**Oggetto: Istanza di Valutazione di Impatto Ambientale (VIA NAZIONALE – Codice procedura (ID\_VIP/ID\_MATTM): 6003) ai sensi dell'art. 23, D.Lgs. n. 152/2006 e della DGR n. 45/24 del 27/09/2017 per la realizzazione di un impianto per la produzione di energia elettrica da fonte rinnovabile eolica, denominato "Pranu Nieddu", della potenza di 92,4 MW da realizzarsi nel Comune di Siurgus Donigala (SU) e di tutte le relative opere connesse ed infrastrutture indispensabili ivi compresi i cavidotti di media tensione e le opere di connessione alla Rete di Trasmissione Nazionale ricadenti nei Comuni di Suelli e Selegas (SU). – Proponente: Siurgus S.r.l.**

**Nota m\_ante.MATTM\_REGISTRO UFFICIALE.INGRESSO.0052689.18-05-2021 recante osservazioni presentate dall'associazione Italia Nostra Sardegna in data 18/05/2021 – Controdeduzioni del proponente Siurgus S.r.l. alle osservazioni presentate dall'associazione Italia Nostra Sardegna in data 18/05/2021.**

*Immagine tratta dagli elaborati progettuali*

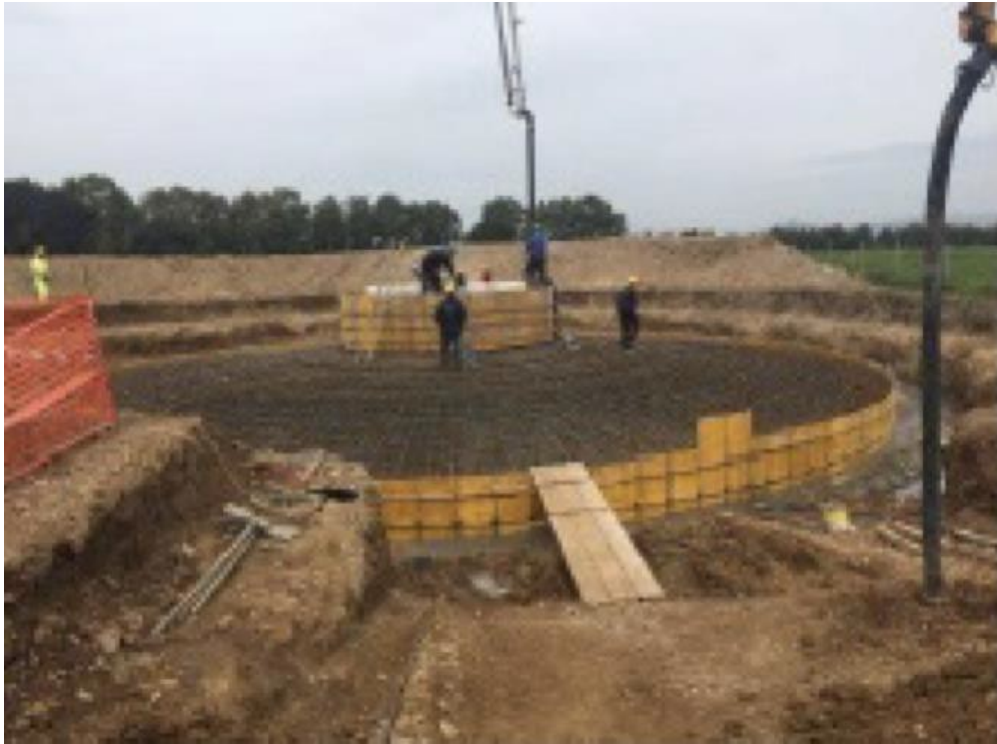
all'estensione dell'intera area pascolativa comprometterebbe in modo definitivo le attività di allevamento tradizionalmente svolte.

Occorre inoltre evidenziare la eventualità, sottaciuta nella Relazione generale, che in fase esecutiva a seguito di approfondimenti geologici possa emergere la necessità di dover prevedere plinti di fondazione su pali in luogo di quelli diretti.
